ENQUÊTE PUBLIQUE UNIQUE

La demande d'autorisation environnementale unique IOTA loi sur l'eau et les demandes de permis d'aménager présentées par la SAFER Île-de-France pour l'aménagement en parc paysager du site de la Plaine du Sempin situé sur les communes de Chelles (77) et de Montfermeil (93).

RAPPORT, CONCLUSIONS ET AVIS MOTIVE DE LA COMMISSAIRE ENQUÊTRICE

Figure 1 : Localisation de la piste cyclable à proximité du projet (Source : IGN)

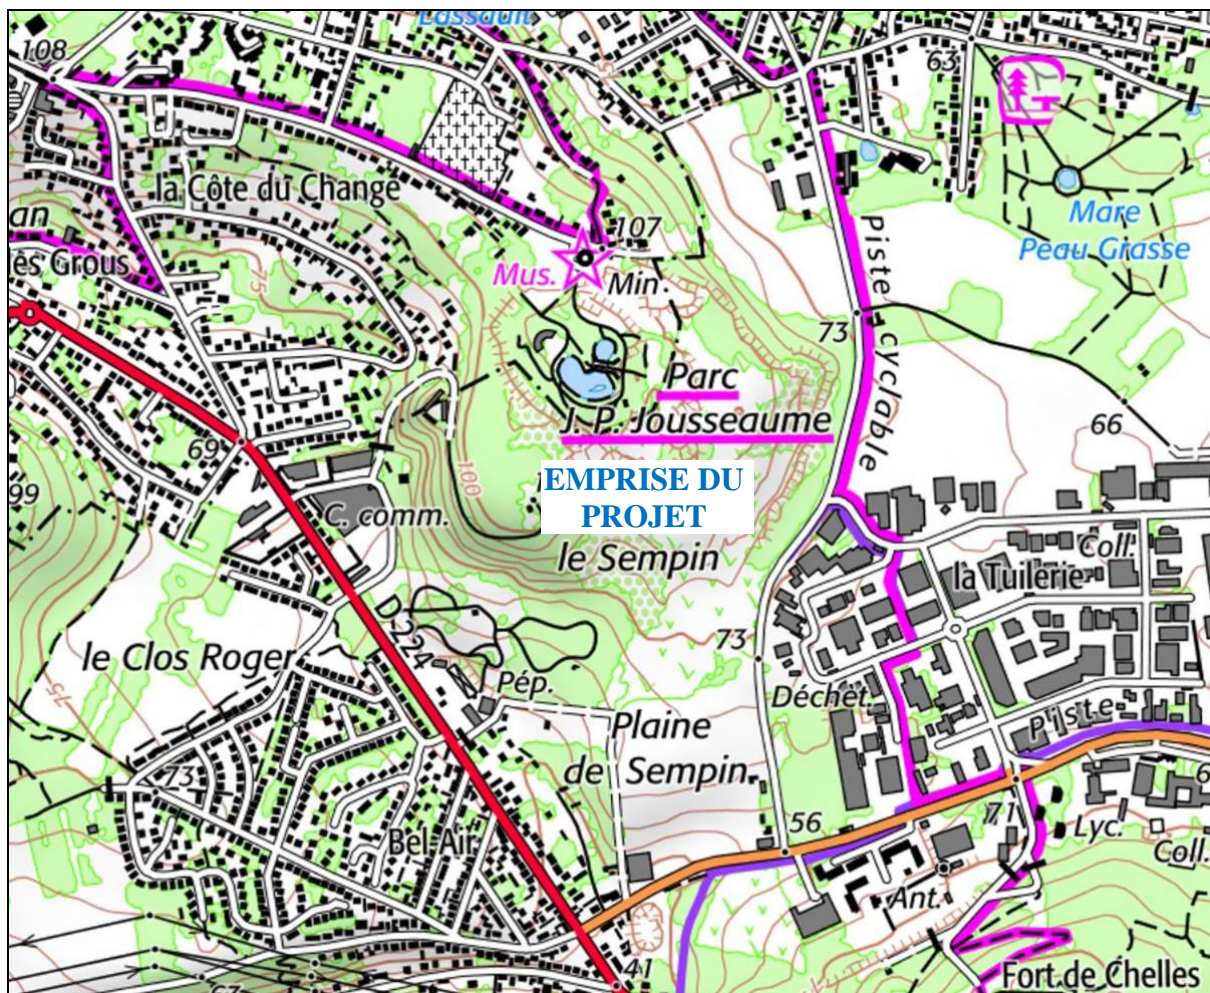
La création d'une jonction pour la piste cyclable, qui se trouve en dehors de l'emprise foncière du projet, ne relève pas de la responsabilité du porteur de projet.

De plus, cette jonction existe déjà bien qu'elle ne soit pas localisée le long du chemin du Sempin.

Figure 3 : Préfiguration des continuités projetées après restauration pour les milieux ouverts et boisés

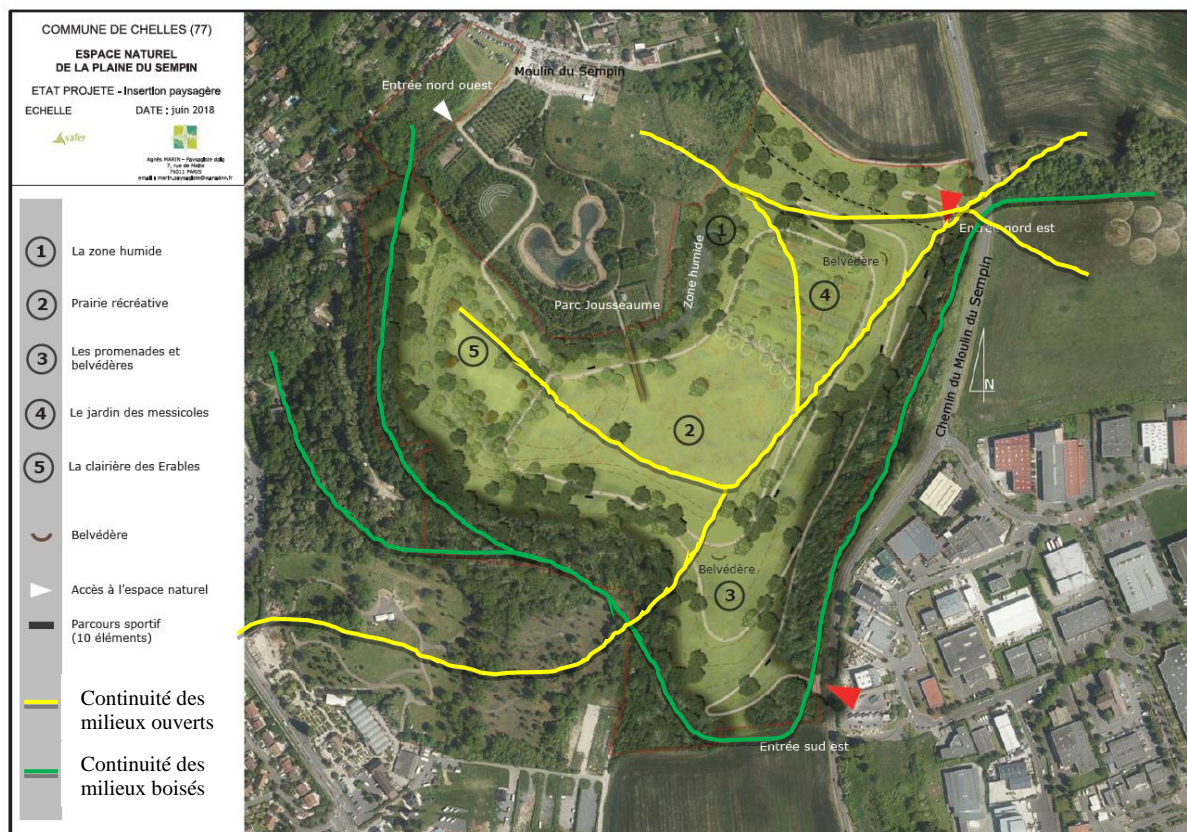
Dans les mémoires en réponse aux avis du CNPN et de la MRAe, le bureau d'études BIOTOPE détaille le fonctionnement des continuités écologiques identifiées par le SRCE à une échelle locale. Il apparaît que ces continuités s'avèrent non fonctionnelles d'un point de vue des déplacements de la faune puisque le site est clôturé sur sa majeure partie et les secteurs non clôturés ont une topographie accidentée avec des pentes très raides.

La restauration qualitative du site permettra de considérer le Sempin comme un réservoir de biodiversité à l'échelle locale avec des zones de quiétude pour la faune. La restauration des milieux boisés et ouverts a été pensée de manière à accueillir les espèces initialement présentes et à favoriser leur déploiement.

En revanche, le projet ne peut pas restaurer des fonctionnalités à l'extérieur du site pour lesquels l'urbanisation (lotissements et zones d'activité) est en cause dans la perte de fonctionnalité.

Figure 4 : Les liaisons douces autour du site (en rose : les itinéraires existants, en vert : les liaisons créées par le projet)

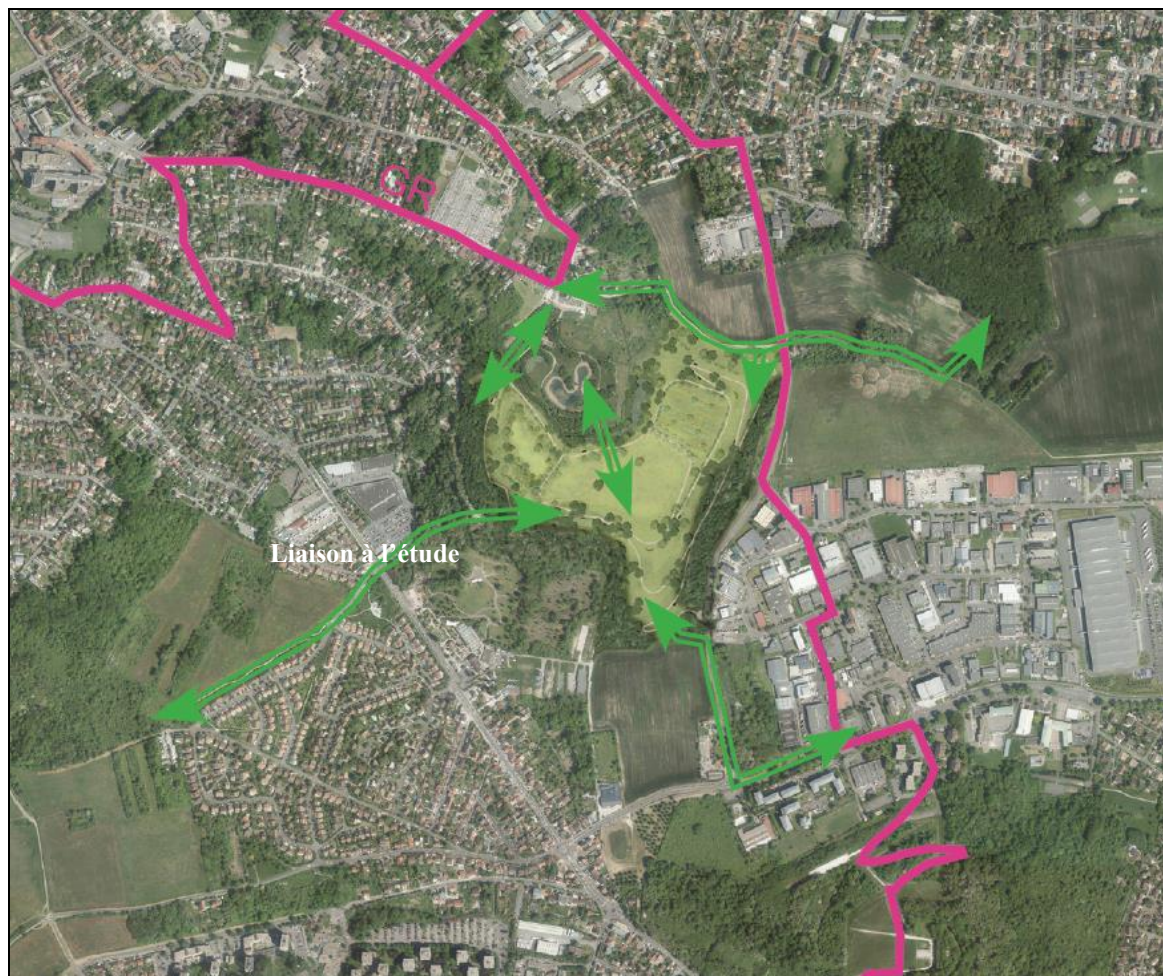
- Les possibilités d'accès à pieds ou à vélo n'ont pas fait l'objet d'une étude conjointe avec la mairie de Chelles.

La note de présentation paysagère (annexée aux dossiers) présente le réseau de liaisons douces existantes autour du site du Sempin ainsi que les liaisons qui seront créées grâce au projet (Cf. Figure 4 ci-dessous). Cette étude a été présentée à la commune en amont du dépôt du dossier du permis d'aménager.

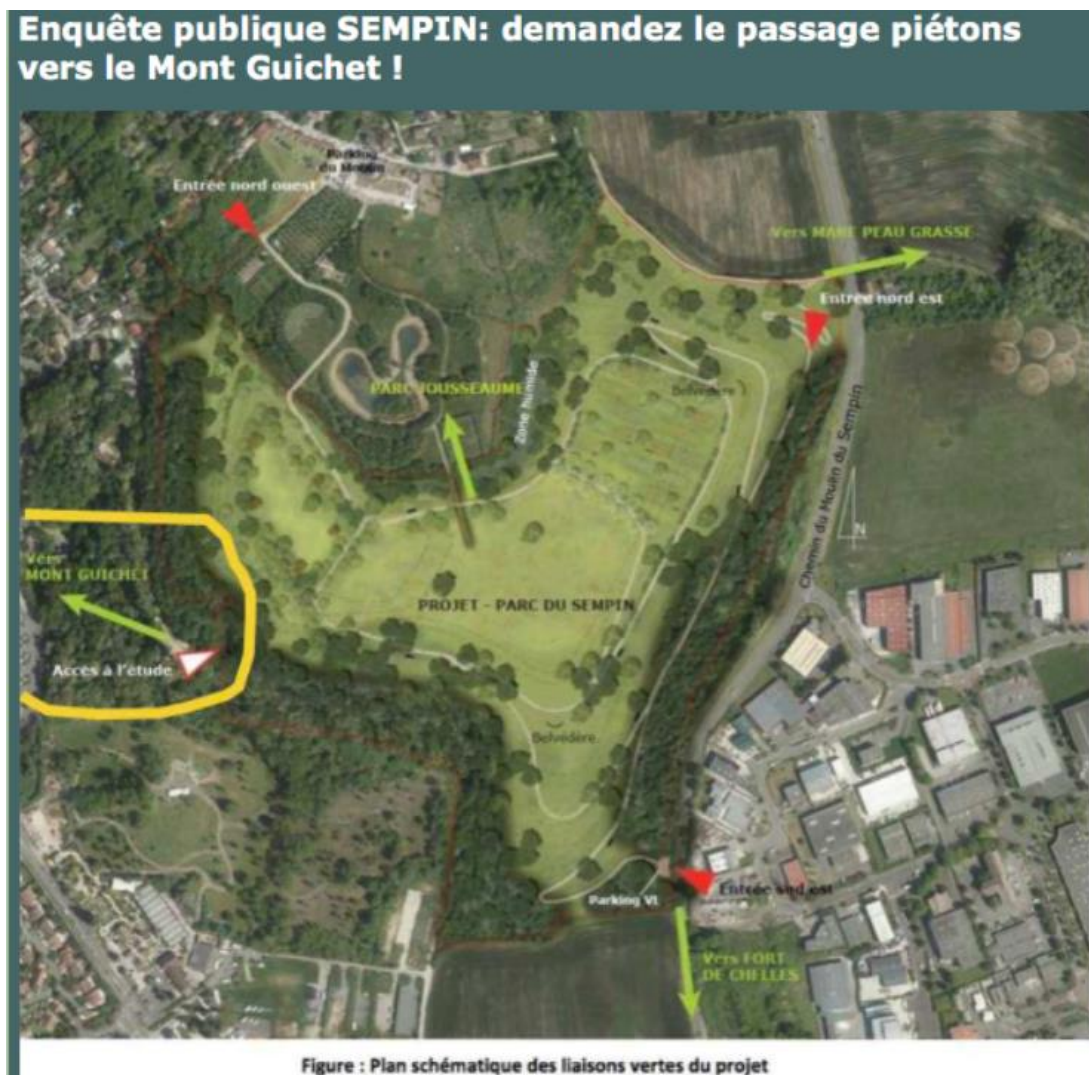
- Dans le cadre de ce projet, il nous semble important qu'un trottoir longe la plaine pour relier cette dernière au quartier des Coudreaux.

La création d'un trottoir le long du chemin du Sempin ne relève pas de la responsabilité du porteur de projet. Cette demande a été transmise à la commune de Chelles.

Toutefois cette proposition a été prise en compte par le porteur de projet qui s'engage à conserver une marge de recul entre le futur parc et la route pour laisser la possibilité de mise en place d'un trottoir.

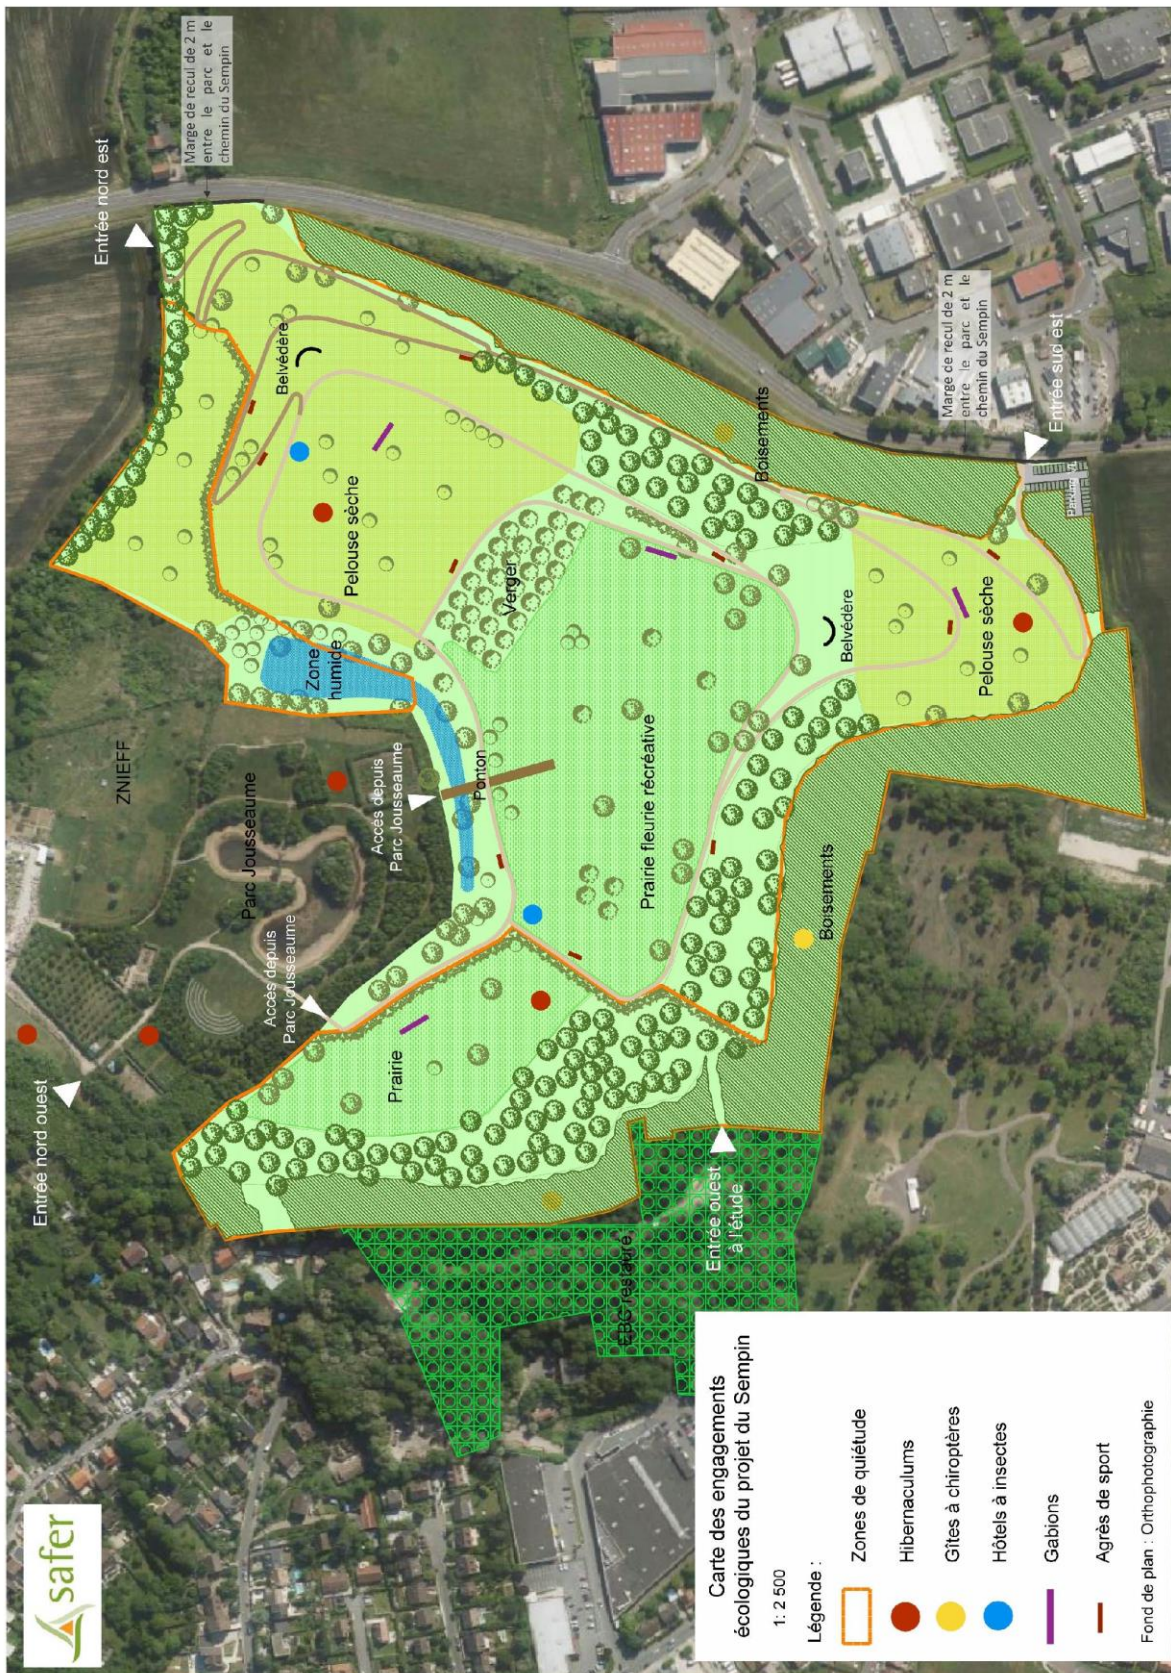
Une note de présentation des engagements écologiques et un plan de principe des aménagements projetés ont été présentés lors de l'enquête publique pour la complète information du public. Ces documents reprennent l'ensemble des engagements du porteur de projet présentés soit dans les dossiers réglementaires, soit dans les mémoires rédigés en réponses aux avis de la MRAe et du CNPN au cours de l'instruction des dossiers.

Afin d'acter ces deux documents, il est proposé de les insérer au présent procès-verbal (pages suivantes). Le plan de principe des aménagements a été mis à jour pour intégrer deux des propositions formulées au cours de l'enquête publique, à savoir un parking de 40 places de stationnement et une marge de recul de 2 m par rapport au Chemin du Sempin pour laisser la possibilité de création d'un trottoir.
